Oggetto: [ID_VIP 4975] **SAN SEVERO (FG):** Impianto per la produzione di energia da fonte eolica denominato "La camera" costituito da 10 aerogeneratori, per una potenza complessiva di 60 MW, ricadente nel comune di San Severo (FG).
Procedura di Valutazione di Impatto Ambientale ai sensi dell'art. 23 del D.Lgs. 152/2006.
Proponente: Società Enerwing S.r.l.

Parere tecnico istruttorio della Soprintendenza speciale per il Piano Nazionale di Ripresa e Resilienza.

Impianti eolici nell'AVI (10 km). Stralcio dall'elaborato *Relazione paesaggistica*.

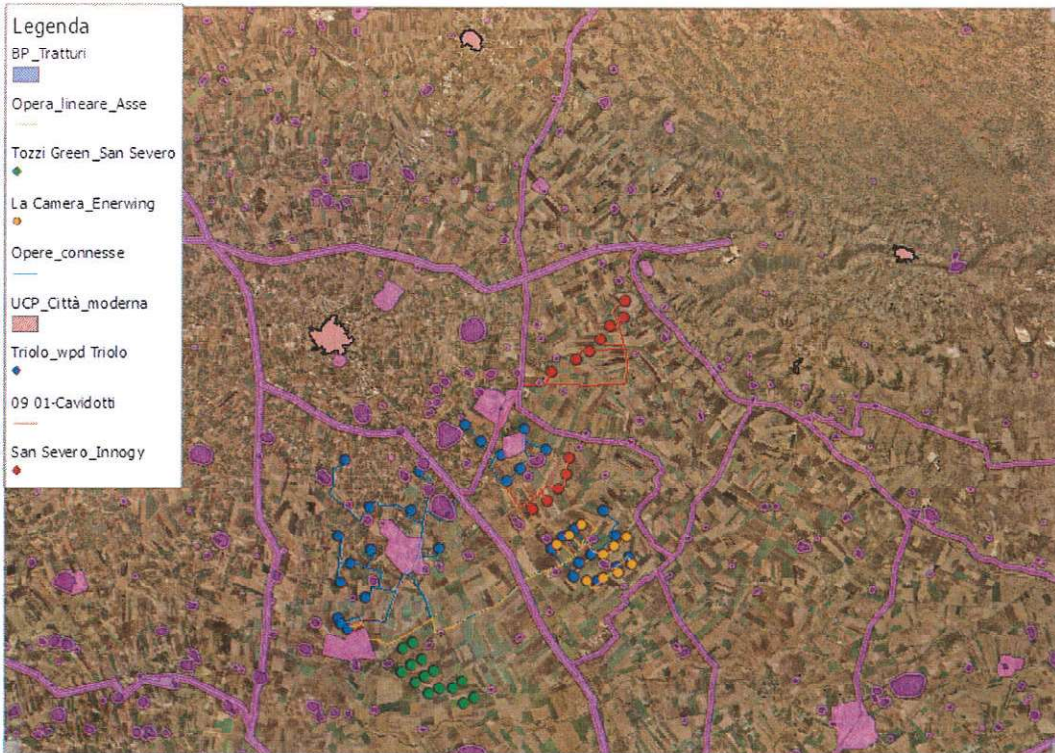
Lo si evince ancor più osservando di seguito lo stralcio della tavola relativa agli impatti cumulativi per i soli impianti eolici (esistenti), senza contare gli altri parchi già autorizzati, nonché tutti gli impianti FER (esistenti, autorizzati o in corso di autorizzazione):

Il raffronto tra la cartografia recante gli impianti in esercizio e quelli autorizzati, contenuta nella relazione paesaggistica presentata dalla Società, e quella elaborata dalla Scrivente Direzione generale, in cui sono rappresentati anche gli impianti attualmente sottoposti a Valutazione d'impatto ambientale, evidenzia possibili scenari futuri, con un notevole incremento del numero di pale eoliche di grossa taglia, su una residuale superficie agricola, talmente esigua da divenire talvolta, come nel caso in esame, oggetto di sovrapposizioni di WTG appartenenti a impianti di diverse società proponenti. .

Stralcio dall'elaborato della Società *Mappa cumulativa 20 Km.*

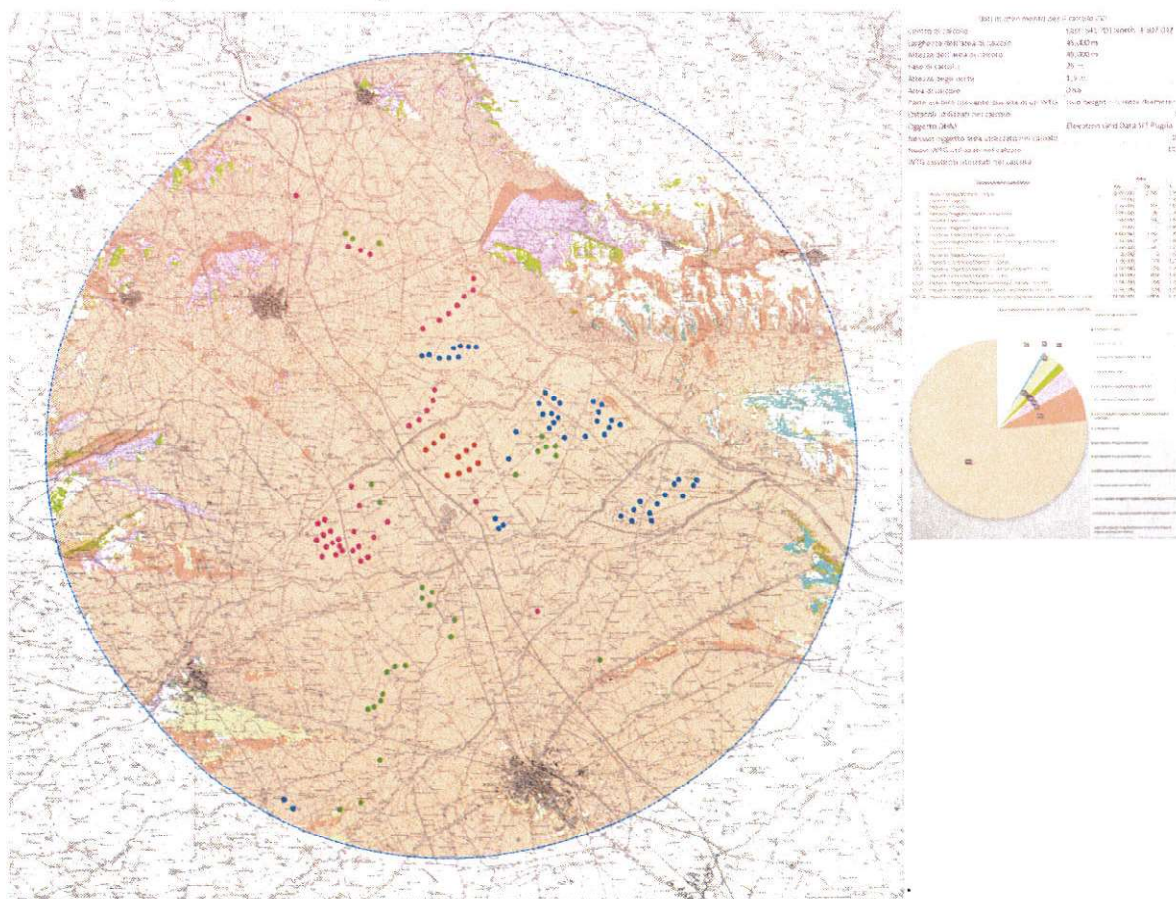
Nelle integrazioni allo Studio d'Impatto Ambientale richieste da questa Direzione generale vengono indicati gli impianti eolici, realizzati e non, nel raggio di 20 km. Va rilevato che, benché già cospicuo, il numero complessivo di procedure presentate non rispecchia quello della situazione attuale, perché i dati inseriti risalgono alle istanze prodotte fino ad ottobre 2020.

La realizzazione di 10 aerogeneratori, alti 200 metri, determinerebbe quindi un **significativo impatto cumulativo sulle visuali paesaggistiche**, interferente, peraltro, con le invarianti strutturali che identificano le figure denominate *Il Mosaico di San Severo* e *La Piana foggiana della riforma*. La realizzazione degli aerogeneratori proposti in un'area che conta già numerosi aerogeneratori realizzati/autorizzati, aggraverebbe la percezione del territorio da diversi importanti beni paesaggistici tutelati ai sensi del Decreto Legislativo 42/2004. In particolare introdurrebbe elementi di disturbo decisamente impattanti comportando un'alterazione significativa dei valori paesaggistici presenti nelle prospettive e nelle visuali panoramiche, percepibili dalle seguenti aree:

Stralcio dall'elaborato integrativo della Società 'Carta del Rischio archeologico'.

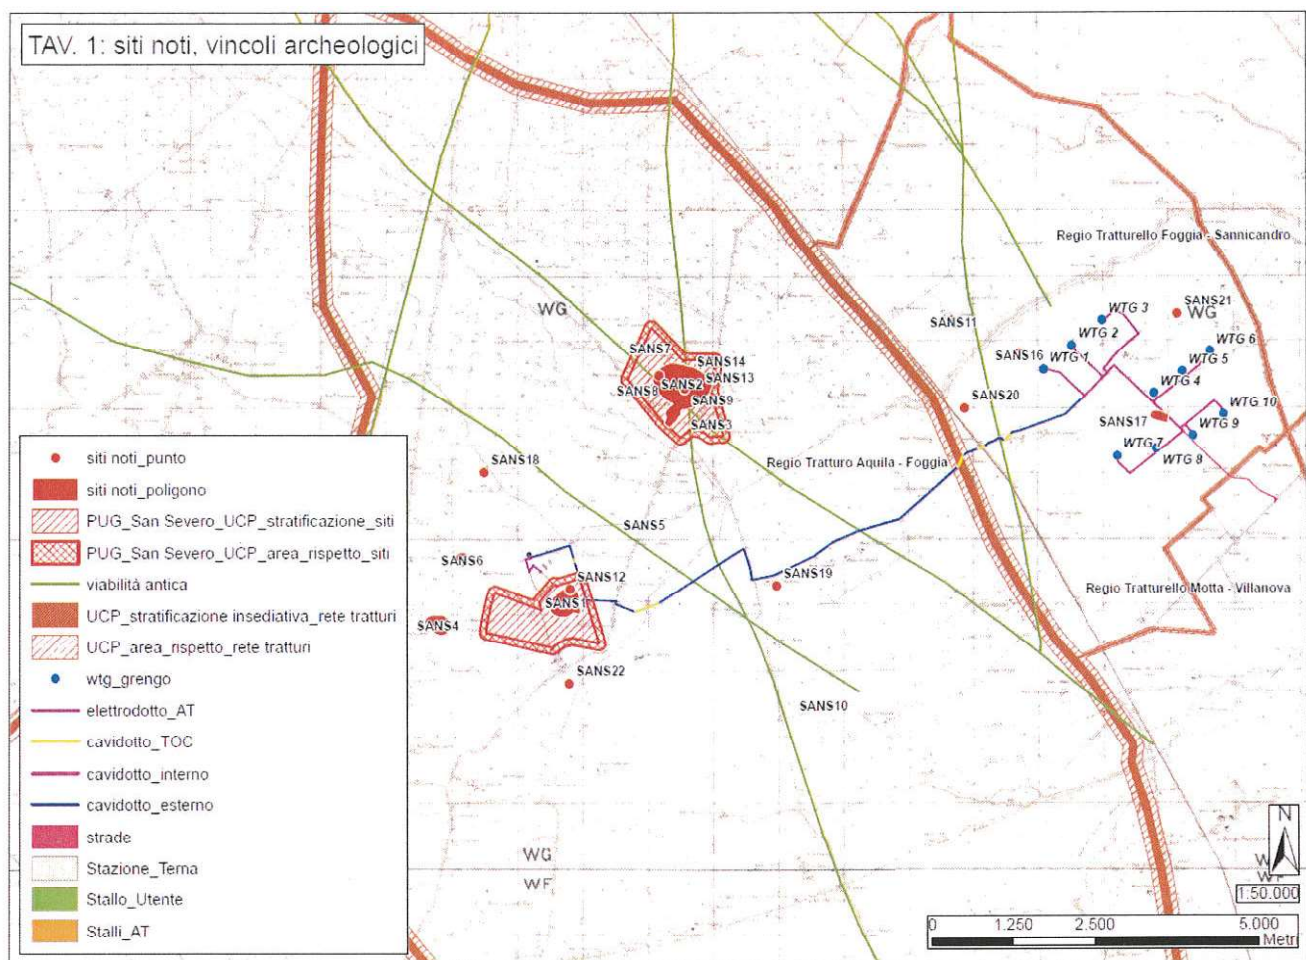
- In loc. La Camera:
 - in corrispondenza dell'**aerogeneratore WTG 1** si segnala la presenza di un'area di dispersione di materiali (UT 6 della Viarch) riferibile a un probabile villaggio neolitico noto anche da fotointerpretazione;

- interferente con il **cavidotto di connessione all'aerogeneratore WTG 2** è un'area di dispersione di materiali di età romana (UT 4 della Viarch);
 - a circa 240 m dal **cavidotto di connessione all'aerogeneratore WTG 3** si evidenzia un'anomalia da fotointerpretazione (n. 1 della Viarch) riferibile a un possibile edificio a pianta quadrangolare;

- il **cavidotto interno di collegamento dell'impianto e l'aerogeneratore WTG 4 con relativo cavidotto di connessione** interferiscono con aree di dispersione di materiali (UT 2 e UT 4 della Viarch) che lasciano supporre la presenza di un vasto insediamento rurale probabilmente di età imperiale;

- il **cavidotto di connessione all'aerogeneratore WTG 10** risulta interferente con un'area di dispersione di materiali (UT 3 della Viarch), riferibile a una probabile fattoria databile dall'età imperiale all'età tardoantica.

- Lo **stallo utente** in loc. Motta della Regina sarebbe contiguo, verso sud-ovest, a un'anomalia da fotointerpretazione riferibile a un villaggio neolitico;
- Il **cavidotto esterno** in loc. Motta della Regina sarebbe interferente con anomalie da fotointerpretazione riferibili probabilmente a viabilità di età romana ed a tracce di un insediamento di età tardoantica nonché contiguo, verso nord, a un'anomalia da fotointerpretazione riferibile a un villaggio neolitico;
- Il **cavidotto esterno** in loc. Masseria Bastiola sarebbe interferente con un'area di dispersione di materiali riferibile a una fattoria romana.

Il **cavidotto esterno in progetto** risulta interferente, infine, con tracce relative alla viabilità romana antica, nota da bibliografia, in corrispondenza delle località Bastia, Motta del Lupo e Amendola.

Rielaborazione Tavola con interferenze tra l'impianto e i beni e le aree tutelate dal PPTR. Nei cerchi verdi sono state messe in risalto le interferenze tra il cavidotto dell'impianto e le aree di rispetto di alcune masserie.

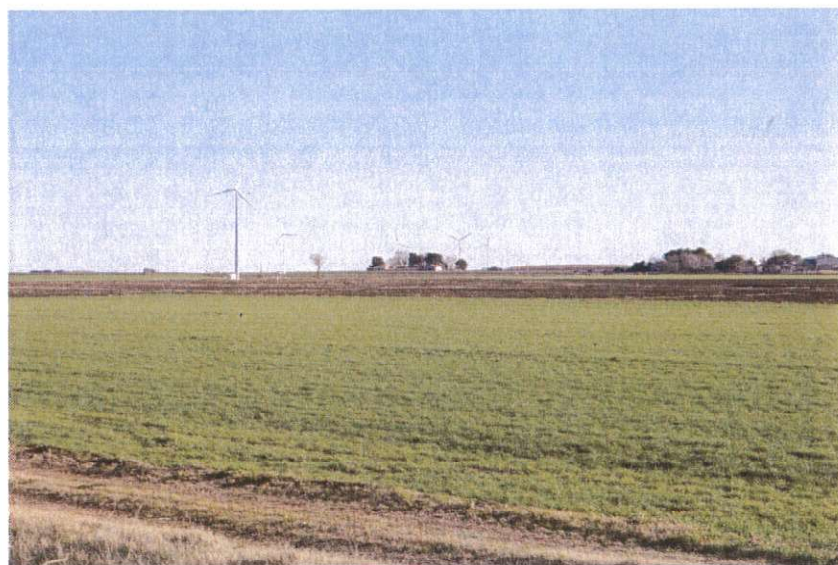
In particolare l'impianto **risulta in contrasto con Ulteriori Contesti Paesaggistici (del PPTR)**. I maggiori effetti sono relativi **all'interferenza visiva diretta con manufatti rurali** di valore storico classificati *Al* quali La Camera, Masseria "Amendola" e Masseria "Li Calici".

Interferenze dei cavidotti coi corsi d'acqua.

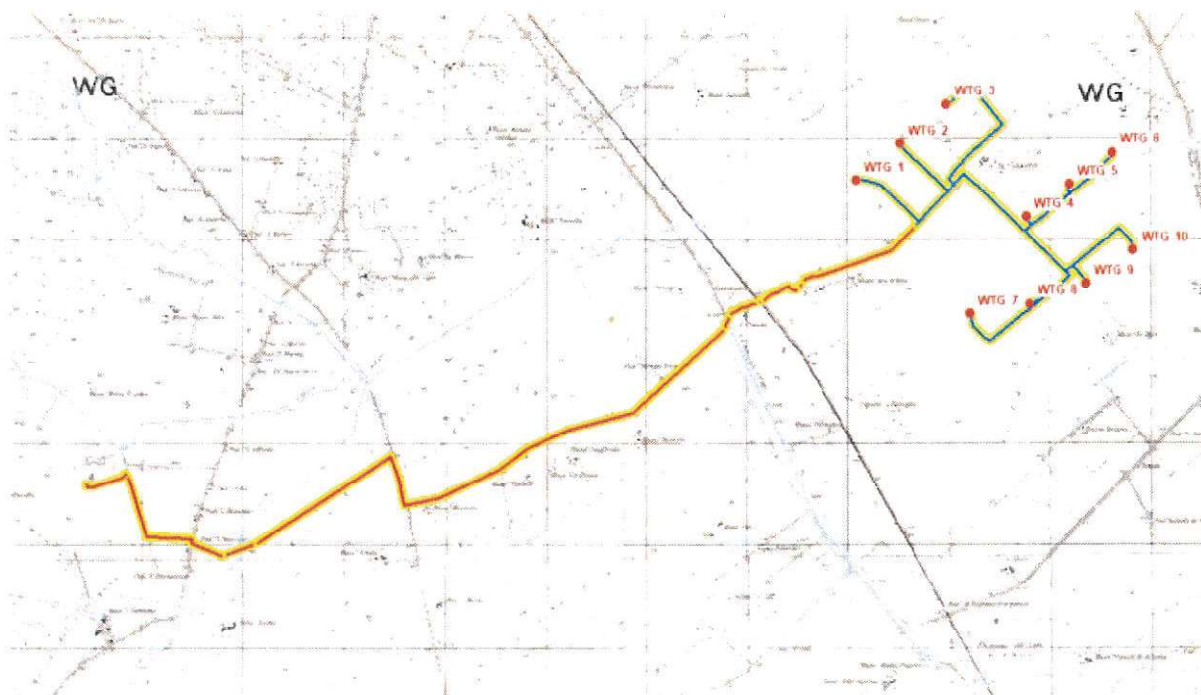
- La realizzazione di cavidotto interrato di connessione dell'impianto di produzione alla cabina di consegna alla rete RTN ricade in località Ratino, attraversa, lungo il suo tracciato per ben 350 ml (in T.O.C.) il corso d'acqua denominato “*Torrente Triolo*”, iscritto nel registro delle acque pubbliche, rientrando quindi tra le aree tutelate per legge ai sensi dell'art. 142 del D. Lgs. 42/2004, tra le quali vi sono (comma 1, lettera c): «i fiumi, i torrenti, i corsi d'acqua iscritti negli elenchi previsti dal testo unico delle disposizioni di legge sulle acque ed impianti elettrici, approvato con regio decreto 11 dicembre 1993, n. 1775, e le relative sponde o piedi degli argini per una fascia di 150 metri ciascuna»; l'impianto eolico verrebbe ad insistere su un'area caratterizzata dalla presenza di zone tutelate ai sensi del D. Lgs. 42/2004, art. 142, lett. c), ovvero “Corsi d'acqua pubblici”;
